# INFORME DE CONTROL ESPECÍFICO N° 004-2023-2-2950-SCE

## "PARTIDAS NO EJECUTADAS E INAPLICACIÓN DE PENALIDAD POR MORA EN LA EJECUCIÓN DE LA OBRA: REHABILITACIÓN DE LA INSTITUCIÓN EDUCATIVA N° 81503 SANTA CLARA, DEL CENTRO POBLADO DE SANTA CLARA – DISTRITO DE CASA GRANDE – PROVINCIA DE ASCOPE – DEPARTAMENTO LA LIBERTAD"

**18 DE MAYO DE 2023**
**LA LIBERTAD – PERÚ**

**Imagen Nº 01**
**Distribución de Tensores FL 5/8**

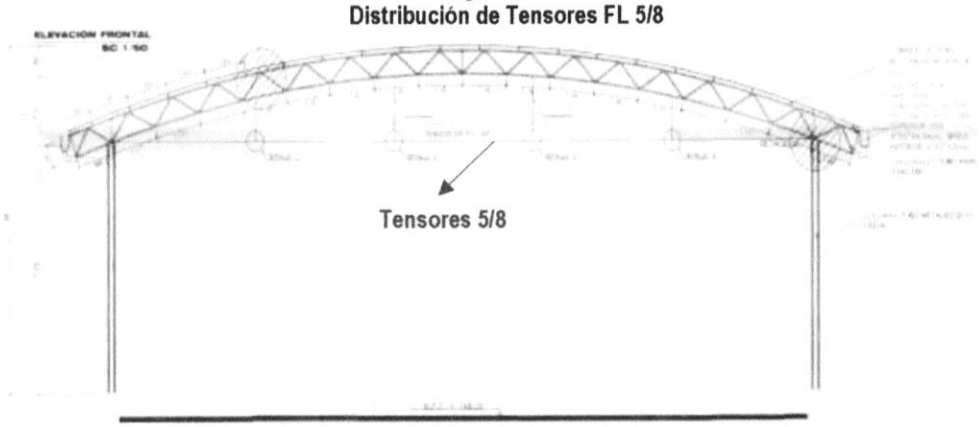
**Respecto a la ejecución de la partida *"07.03.03.06 "Tensor FL 5/8".***

De la revisión al plano ***"Estructuras – Losa Deportiva II"***, *lamina* **"E-16"** del Expediente Técnico, respecto a dicha partida, se muestra la distribución de los mismos:

Al respecto, de las visitas de inspección efectuadas, se ha evidenciado que el contratista, a pesar de haberse comprometido[20] a subsanar las observaciones reportadas en el ***Acta de Visita de Inspección N° 08-2021[21]-OCI-MPA de 11 de febrero de 2022 (Apéndice n.° 15)***; sin embargo, no han llevado a cabo dicha instalación de los **Tensores FL 5/8"**; situación que ha sido confirmada y documentada en el ***Acta de Inspección Física N° 02-A-2023-CG/OCI-MPA de 10 de febrero de 2023*** **(Apéndice n.° 15)**, tal como se muestra a continuación:

| Ítem | Descripción | Unidad | Metrado In Situ | Observaciones |
|---|---|---|---|---|
| 07.03.03.06 | Tensor FL 5/8 | m | 0 | De la Inspección realizada a la obra, se verifico que no se ha instalado los Tensores FL 5/8". |

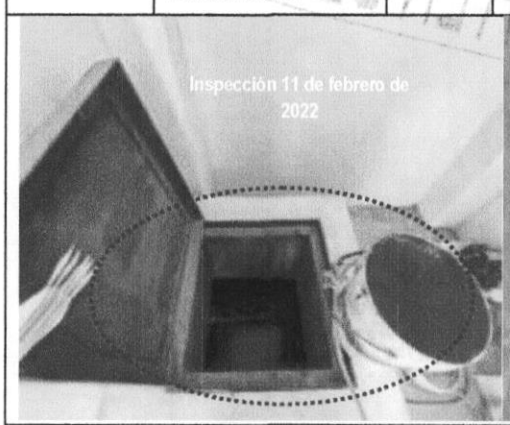
**Respecto a la ejecución de la partida *"07.01.04.03 Suministro e instalación de escalera metálica".***

Al respecto, de las visitas de inspección efectuadas, se ha evidenciado que el contratista, a pesar de haberse comprometido[22] a subsanar las observaciones reportadas en el ***Acta de Visita de Inspección N° 08-2021[23]-OCI-MPA de 11 de febrero de 2022***; sin embargo, no han llevado a cabo el **suministro e instalación de escaleras metálicas en Cisterna**; situación que ha sido confirmada y documentada en el ***Acta de Inspección Física N° 02-A-2023-CG/OCI-MPA de 10 de febrero de 2023*** **(Apéndice n.° 15)**, tal como se muestra en las siguientes imágenes:

| Item | Descripción | Unidad | Metrado In Situ | Observaciones |
|---|---|---|---|---|
| 07.01.04.03 | Suministro e instalación de escalera metálica | und | 0 | De la inspección realizada, no se ha evidenciado la instalación de dichas escaleras metálicas en Cisterna. |

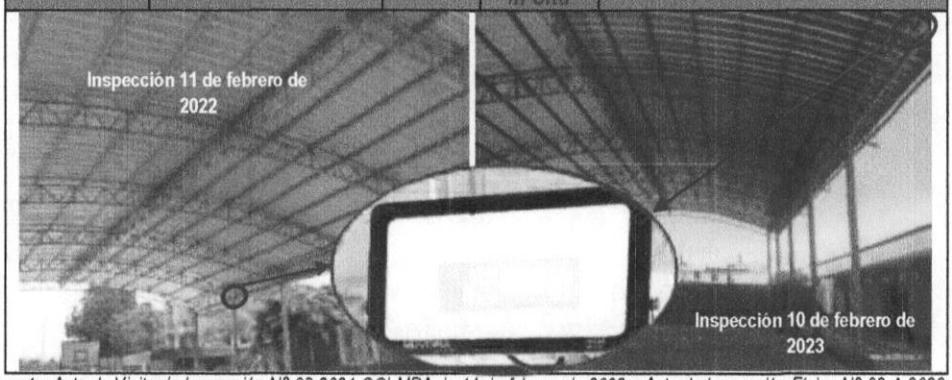
***Respecto a la ejecución de la partida "07.03.05.03 Suministro e Instalación de Reflector Halógeno Metálico Luz Blanca 400W, H=6.20m".***

Al respecto, de las visitas de inspección efectuadas, se ha evidenciado que el contratista, a pesar de haberse comprometido[24] a subsanar las observaciones reportadas en el ***Acta de Visita de Inspección N° 08-2021[25]-OCI-MPA de 11 de febrero de 2022***; Sin embargo, no se ha realizado el **Suministro e Instalación de Reflector Halógeno Metálico Luz Blanca 400W, H=6.20m** en techo de losa deportiva, llegándose a instalar solo seis (6) reflectores de 150 Watts; situación que ha sido confirmada y documentada en el ***Acta de Inspección Física N° 02-A-2023-CG/OCI-MPA de 10 de febrero de 2023*** **(Apéndice n.° 15)**, tal como se muestra en las siguientes imágenes:
